# 公的専門研究機関等による盛土の安定解析結果の照査

## 御嵩町からJR東海への確認事項に対する回答

### 盛土構造の安全性について、円弧安全率の最終結果の報告を求める

## 公的専門研究機関による照査

## 高盛土委員会での検討、審議内容(候補地B:地質調査の計画)

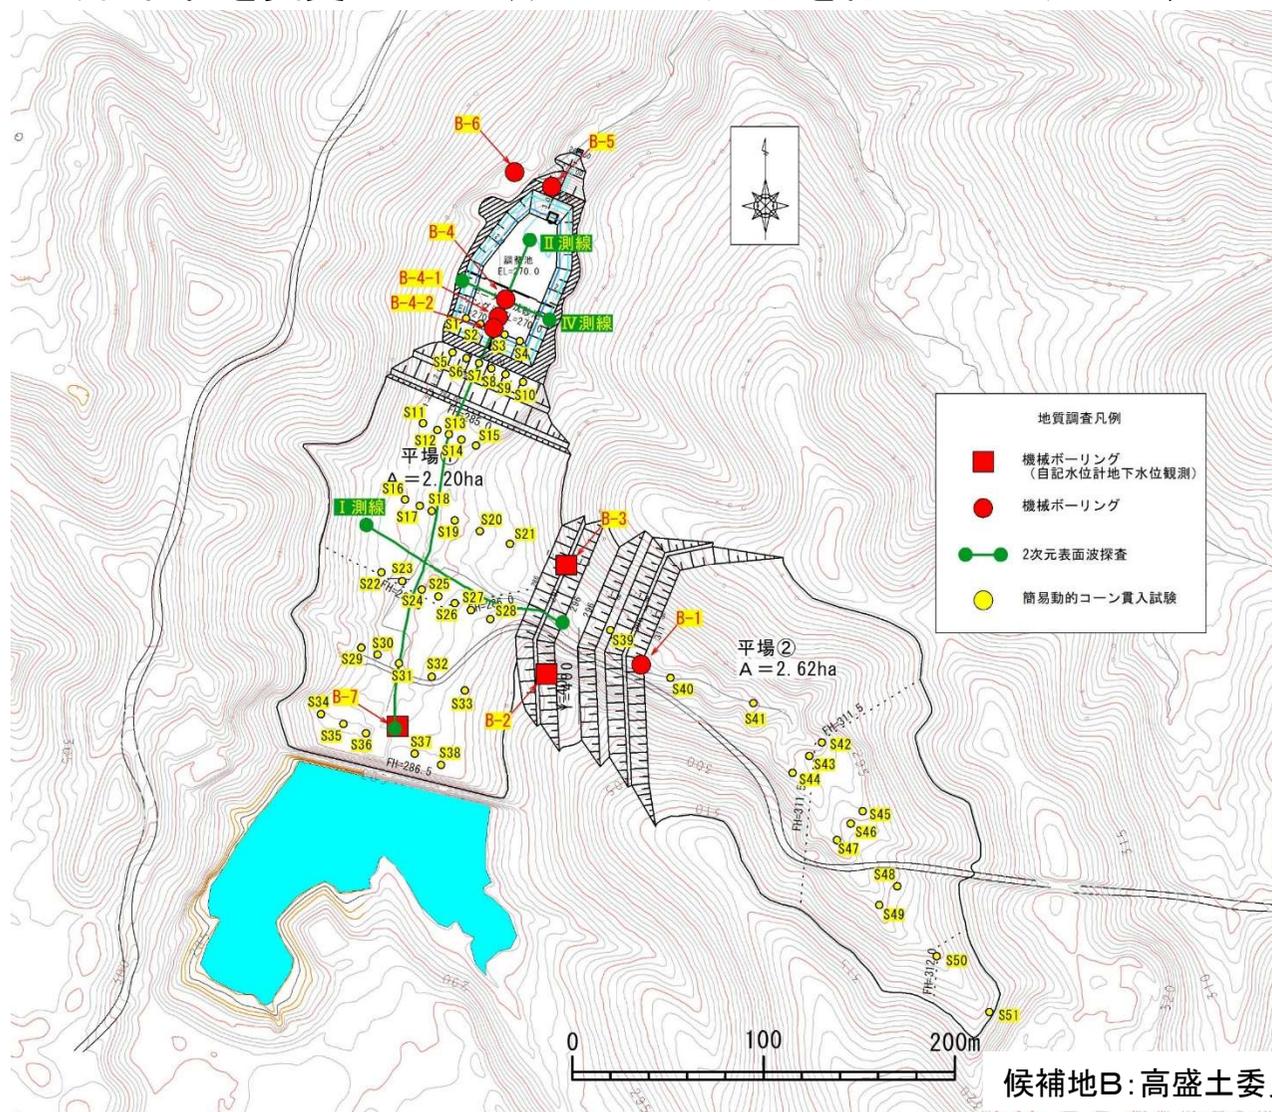
- 候補地Bにおける地質調査(ボーリング調査や表面波探査等)の計画は、下記のとおり了承されました。

※ 当初計画からのり面位置を変更したため、追加ボーリングを行いました(B-4-1,B-4-2)

図 5-4-10 実施計画における F-F' 断面の安定解析結果図 (6)

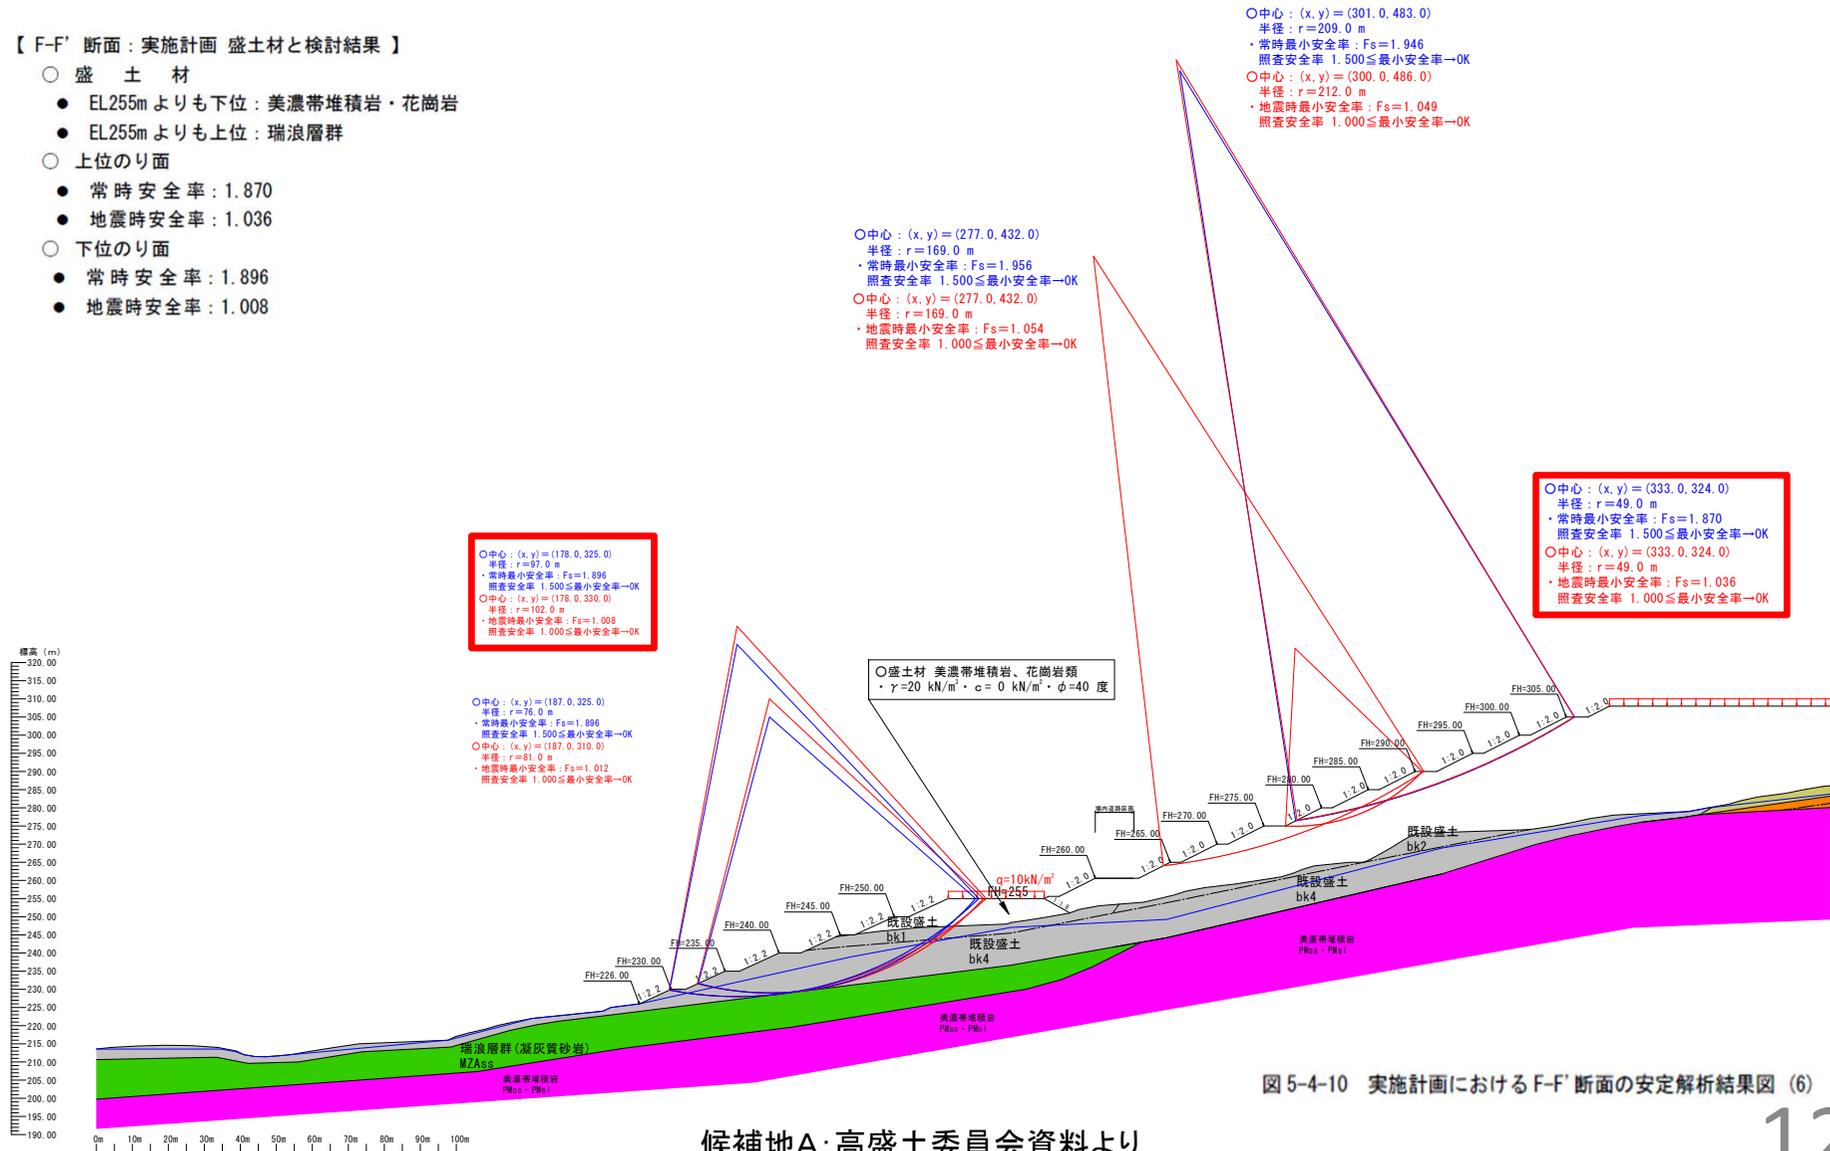
- 候補地Aの安定計算を行う断面を検討しました。安定検討の結果は、下記のとおり了承されました。(代表断面(F-F')の結果を示します。)

- 盛土材
  - EL255m よりも下位：美濃帯堆積岩・花崗岩
  - EL255m よりも上位：瑞浪層群
- 上位のり面
  - 常時安全率：1.870
  - 地震時安全率：1.036
- 下位のり面
  - 常時安全率：1.896
  - 地震時安全率：1.008

## 安定計算の結果(候補地A ③-③'断面)

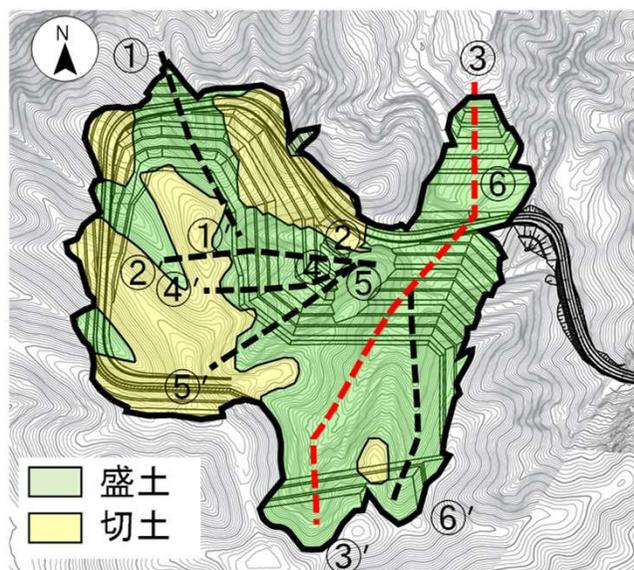
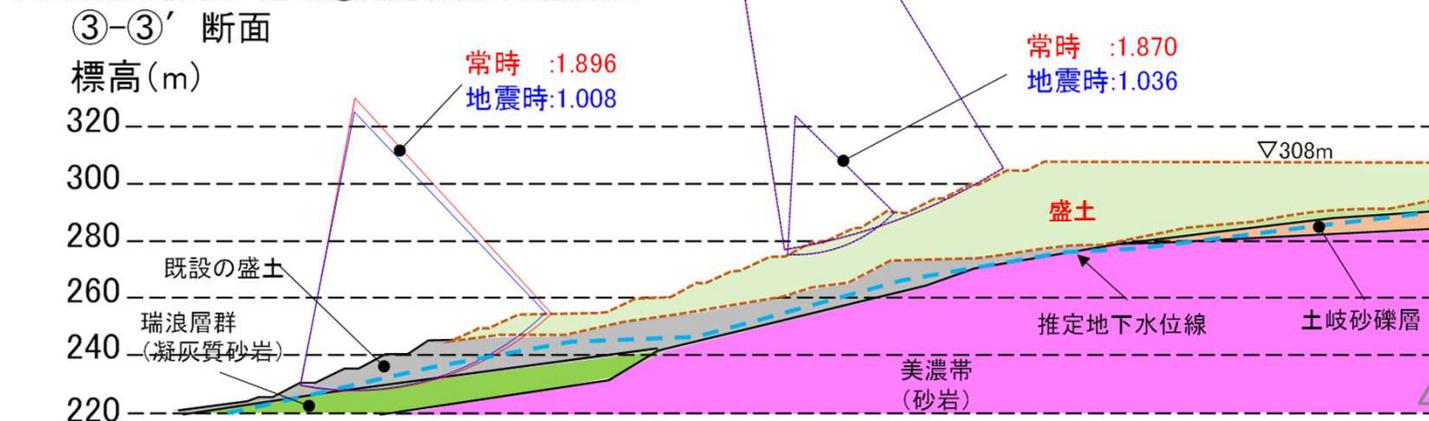
- ・ 高盛土委員会で審議された資料を用い、R5.11に御嵩町に対して、下記のとおりご回答しました。 ※フォーラムではF-F'断面を③-③'断面と言い換えました。

| 条件  | 最小安全率 | 判定           |
| 常時  | 1.870 | 常時:1.5以上を満足  |
| 地震時 | 1.008 | 地震時:1.0以上を満足 |

## 【B-B'断面：実施計画 盛土材と検討結果】

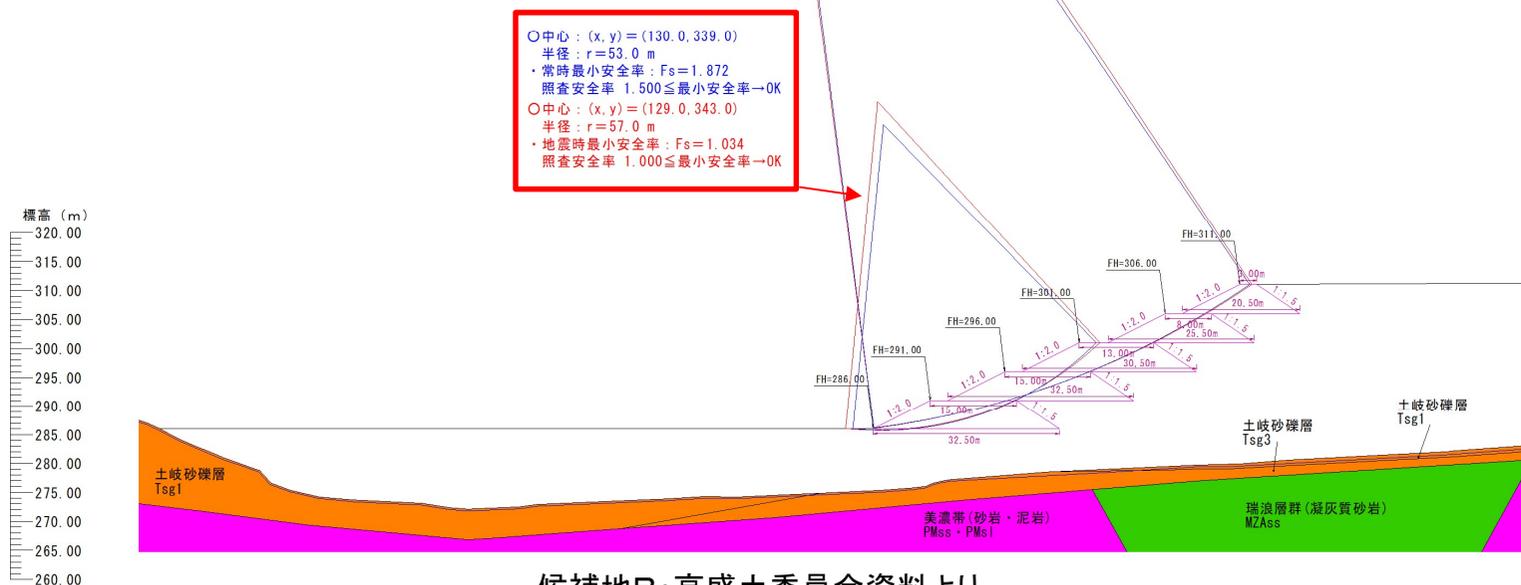
- 候補地Bの安定計算を行う断面を検討しました。安定検討の結果は、下記のとおり了承されました。(代表断面(B-B')の結果を示します。)

- 盛土材：瑞浪層群
- 常時安全率：1.872
- 地震時安全率：1.034

- 中心：(x, y)=(109.0, 436.0)  
半径：r=151.0 m  
・常時最小安全率：Fs=1.915  
照査安全率 1.500≦最小安全率→OK
- 中心：(x, y)=(108.0, 436.0)  
半径：r=151.0 m  
・地震時最小安全率：Fs=1.039  
照査安全率 1.000≦最小安全率→OK
